Ausbauquerschnitt A-A Station 0+045,000 Bahnhofstraße

Geprüft
Fachdienst Gebäudewirtschaft
Tiefbau und Grünflächen
Abt. Tiefbau
Neum. d. 29.11.2013

grün - Eintragungen sind zu beachten.

Holsten Galerie Neumünster

Darstellung/Layout
Lageplan Entwurf Blatt 1
Taktile Elemente analog zum Ausbau Wasbeker Straße ergänzt. Herstellung durch ECE nur in ohnehin anzupassenden/ auszubauenden Flächen, wenn eine Weiterführung durch die Stadt sichergestellt wird!

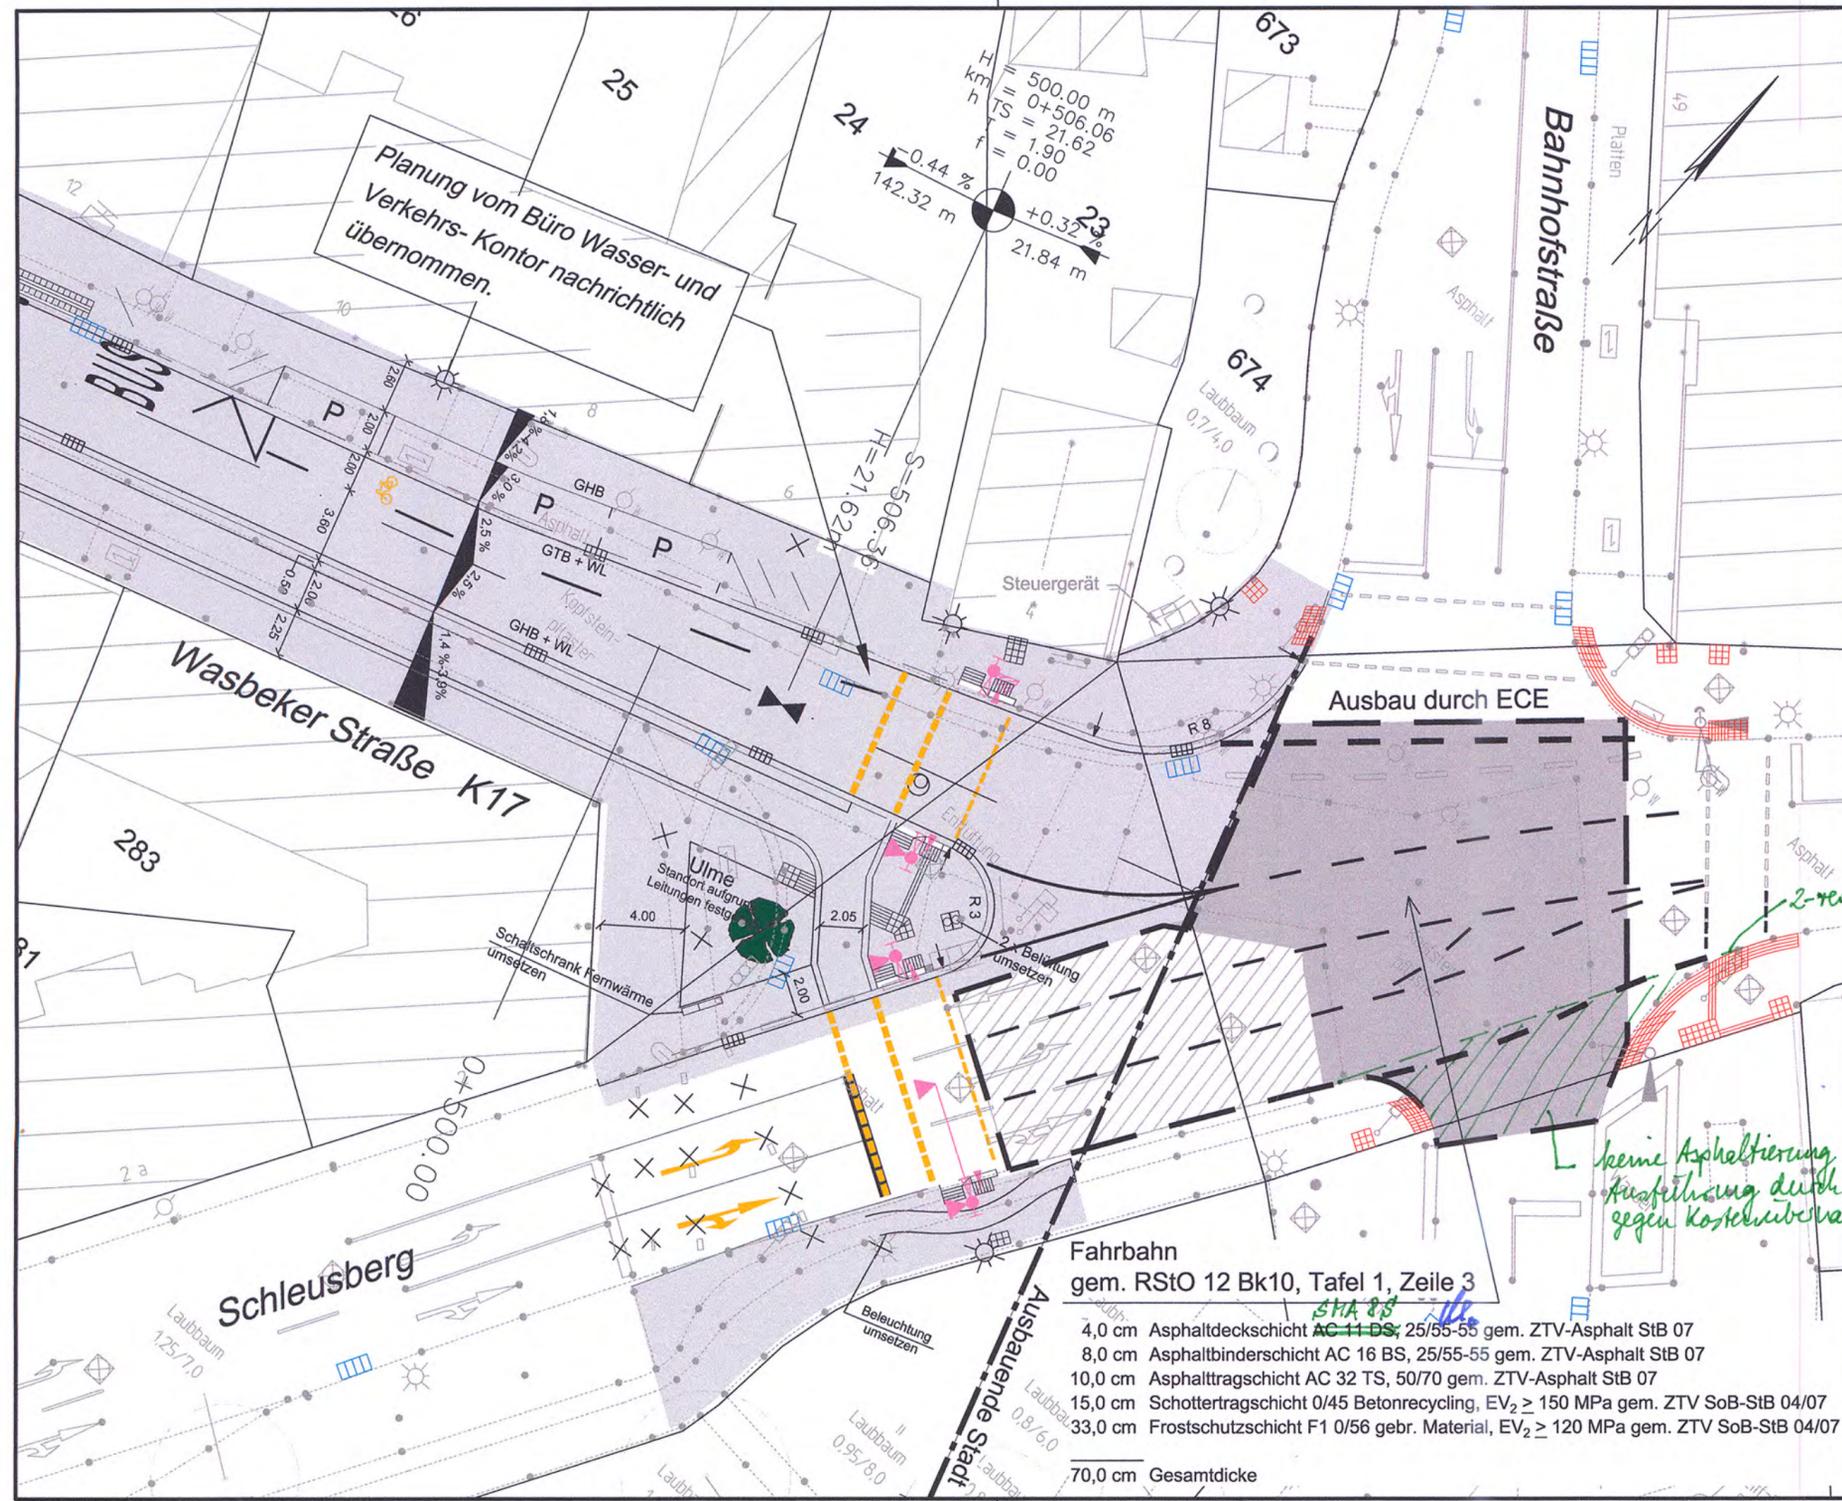
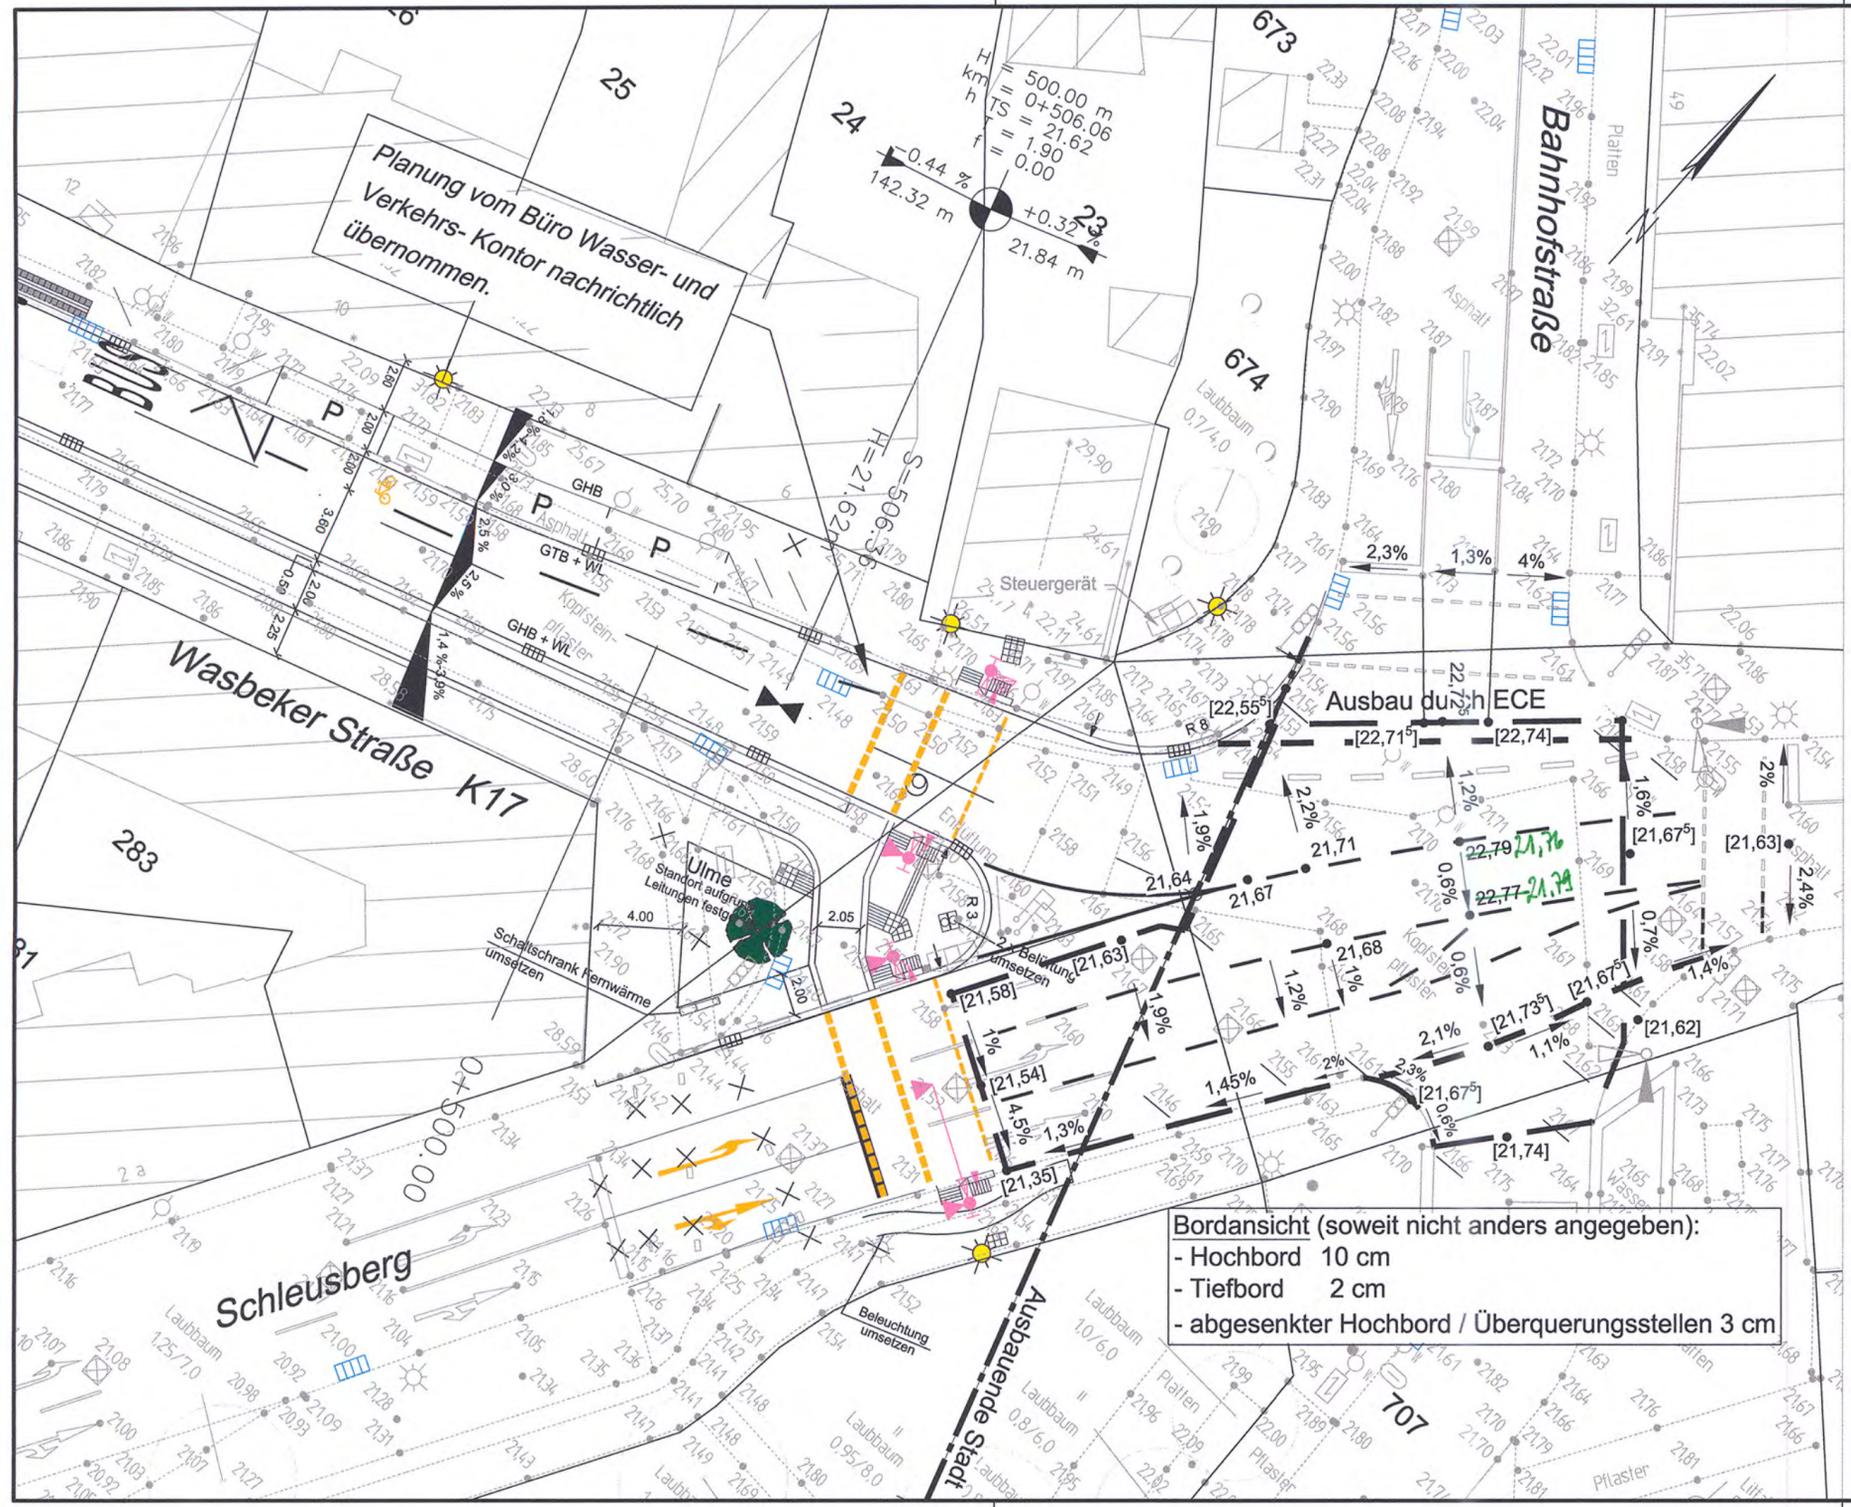
2-reihigen Wasserlauf aus Granitgroßpflastersteinen vorsehen

keine Asphaltierung Ausführung durch die Stadt Neumünster gegen Kostübernahme durch GB-Immobilien

Darstellung/Layout
Deckenhöhenplan Entwurf Blatt 1

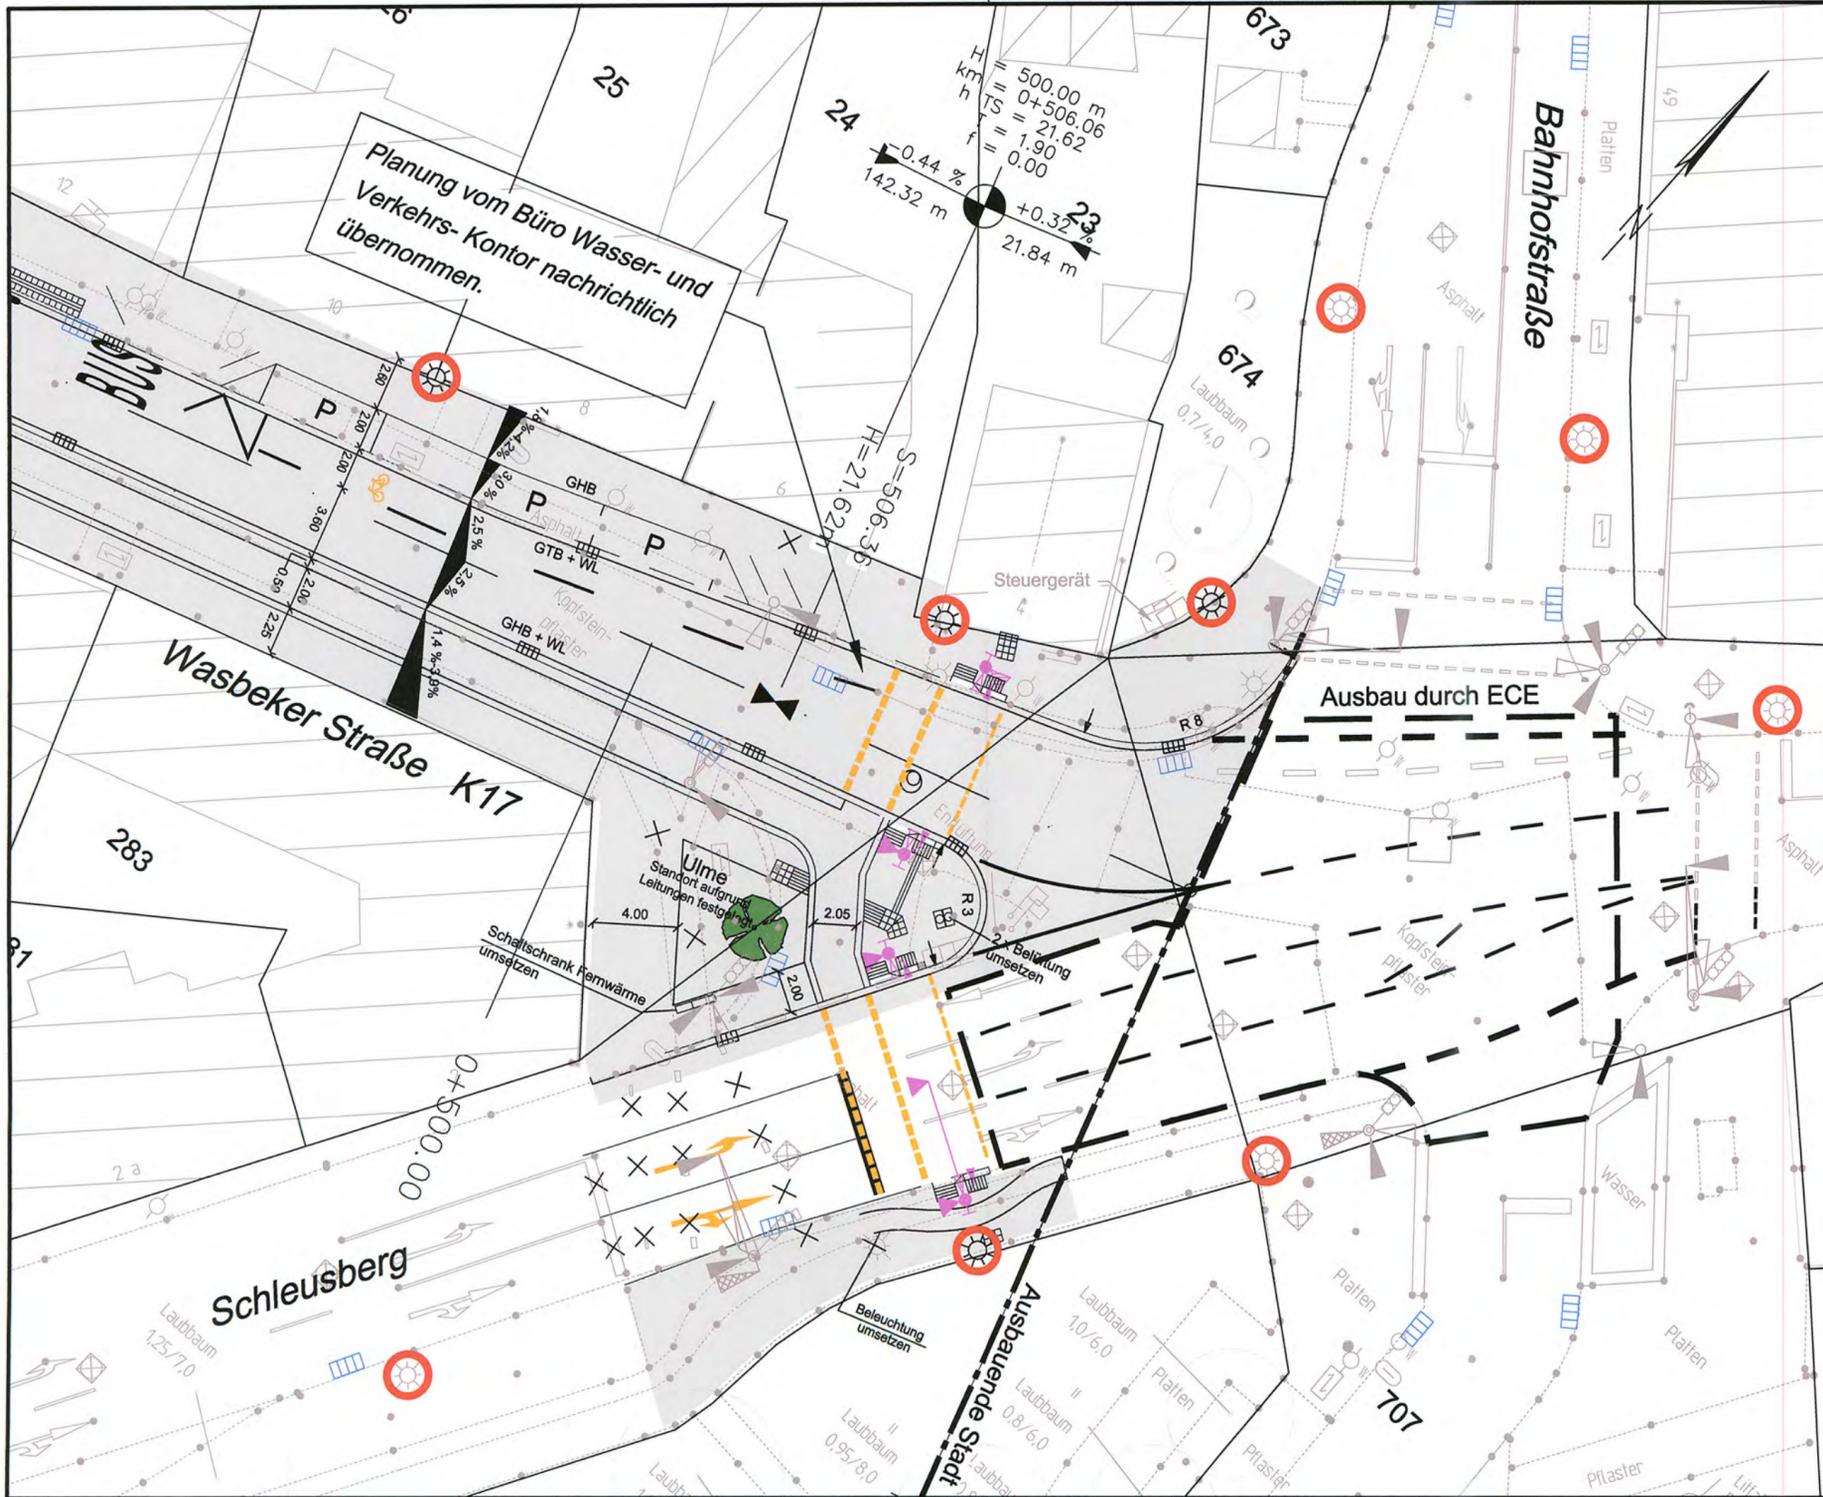
<i>Eine Überarbeitung des Deckenhöhenplanes ist aufgrund des Prüfbeschlusses im Lageplan + Entwurf notwendig. Eine Prüfung erfolgt im Zuge der Ausführungsplanung.</i>				
Index	Änderung/Revision	Phase	Datum	Gez.
